荆东安置房及周边附属配套工程（安置房）建筑方案设计 方案变更

建设单位：三明市三元区城市建设投资有限责任公司
设计单位：福建一建集团有限公司

2#楼屋顶平面图

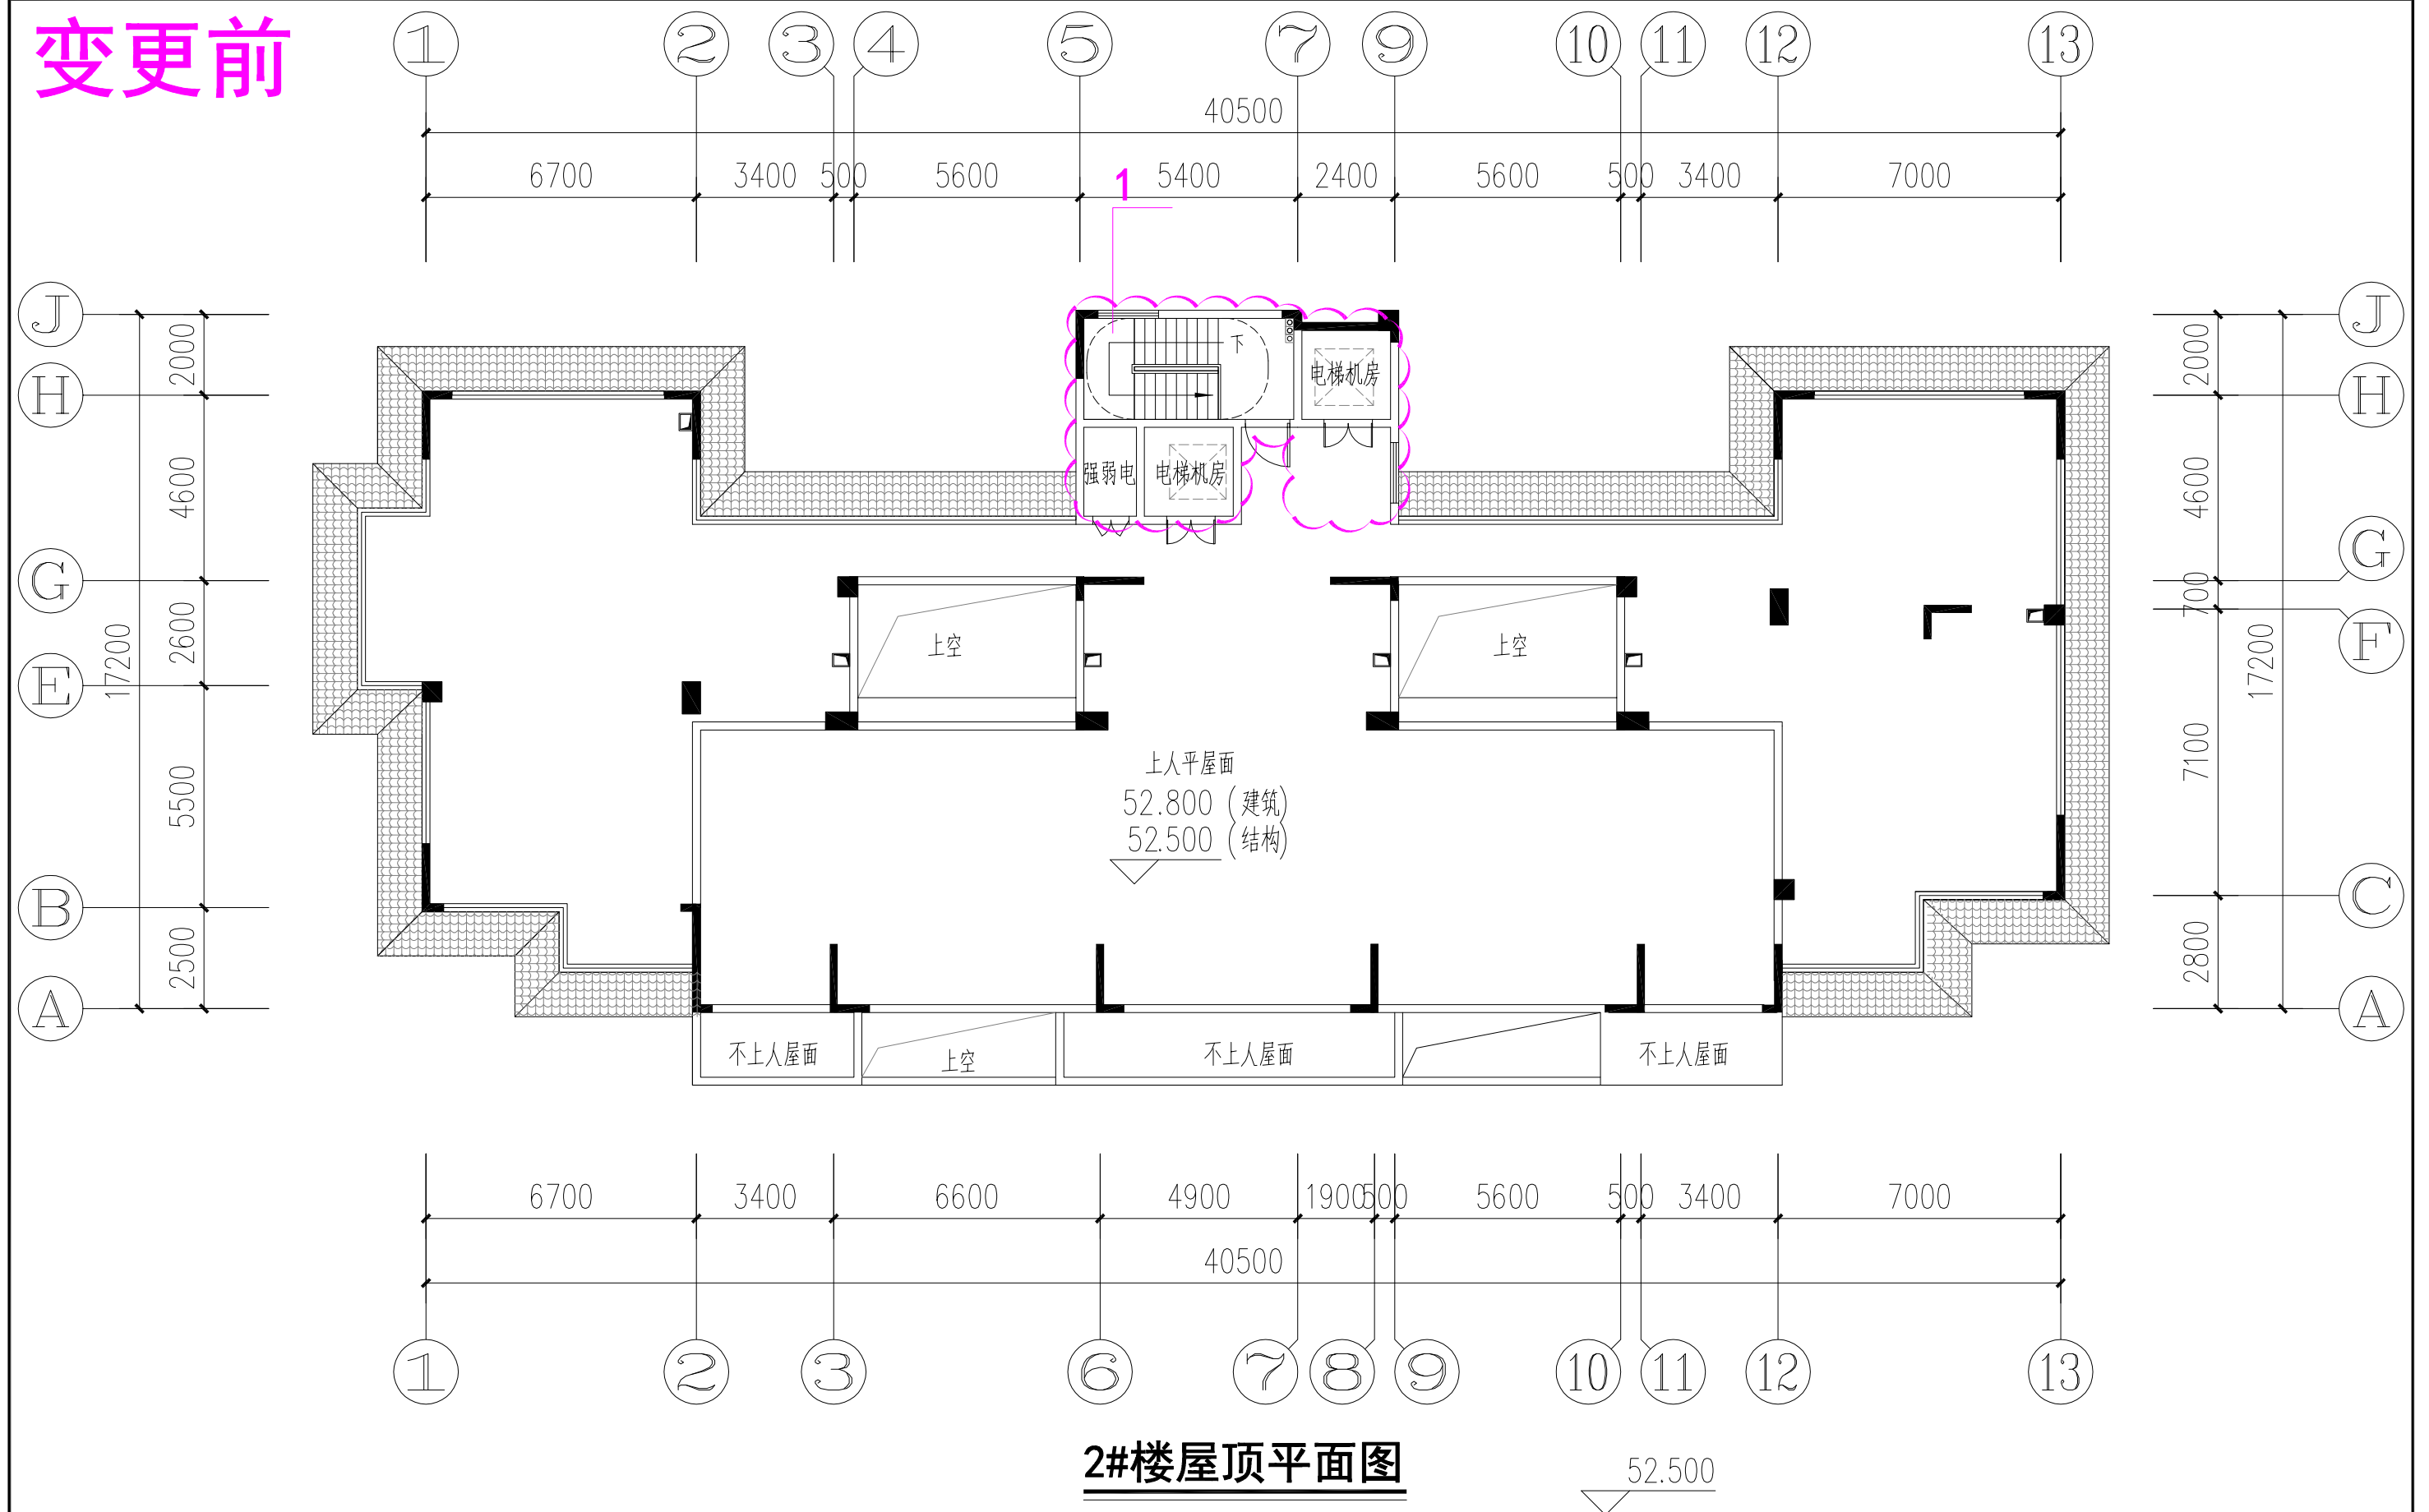
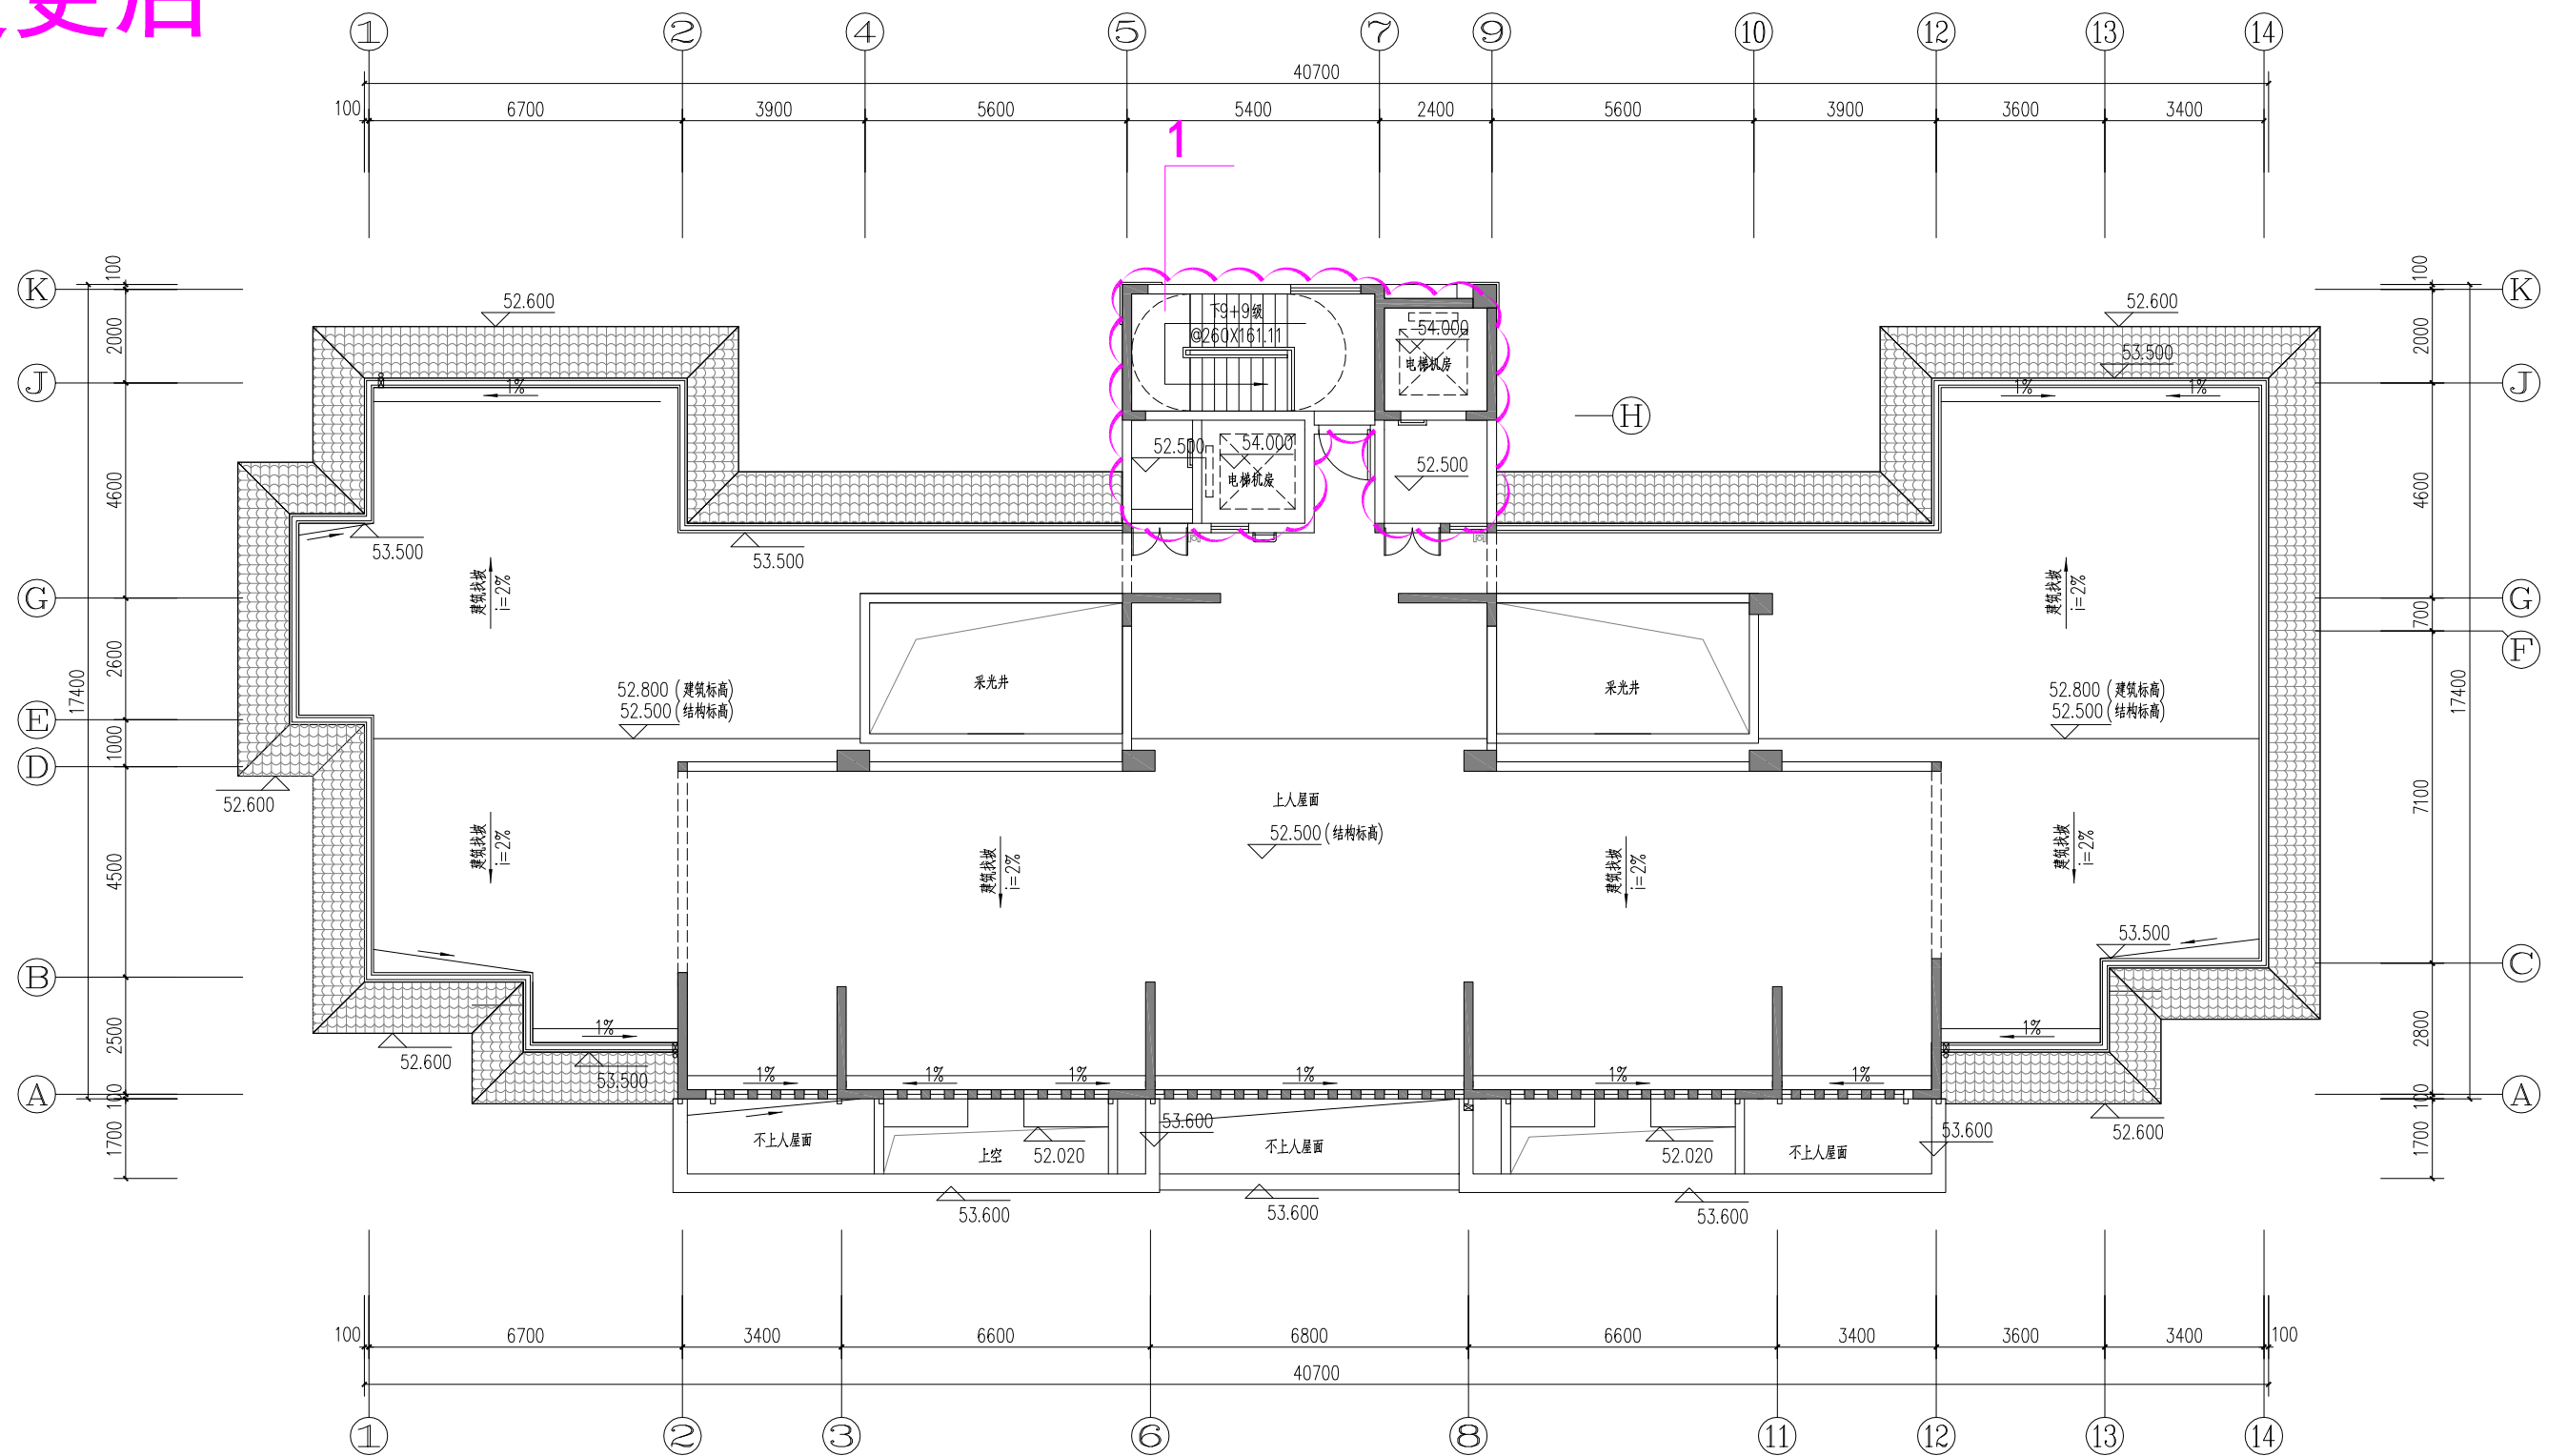
1. 电梯机房调整, 强弱电井取消
